科学技術・学術審議会
研究計画・評価分科会
宇宙開発利用部会
X線天文衛星「ひとみ」の
異常事象に関する小委員会
(第3回 H28.6.8)

第26回宇宙開発利用部会における指摘事項のうち 小委員会にて検証を行う事項についての回答(B改訂)

平成28(2016)年6月8日

国立研究開発法人宇宙航空研究開発機構

【補足 I】分離部位における許容角速度の分析結果

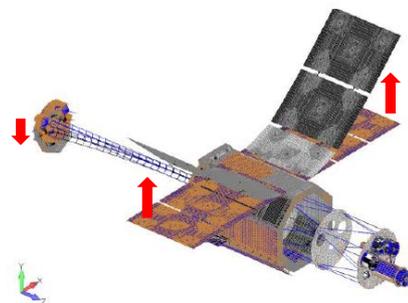
10 回転による分離を想定するのであれば、どのくらいで部位毎の分離をおこなうのか解析結果を示すこと。

構体は打上げ時の厳しい荷重に晒されるため、太陽電池パドル(SAP)と伸展式光学ベンチ(EOB)は収納された状態で打ち上げられ、軌道上で展開・伸展される。そのため、これらの展開・伸展後の状態は他の部位と比較して外荷重に弱い。下表に、許容荷重を超える荷重を発生させる角速度(許容角速度)を解析で求めた結果を示す。

下図に Z 軸回りの回転時の SAP の変形図を示す。図から SAP 取付部に大きな曲げモーメントが生じることがわかる。一方、SAP の Y 軸回りの回転については、SAP 取付部周辺に曲げモーメントが加わらないため、他の軸に比べて許容角速度がかなり大きくなるので省略した。

EOB の X 軸及び Y 軸回りについては、HXI プレートとそれに搭載されている観測機器が回転によって EOB を引っ張り、EOB の 22 段の各段の縦部材にほぼ同じ引張荷重が生じるため、各段の許容角速度もほぼ同じになる。
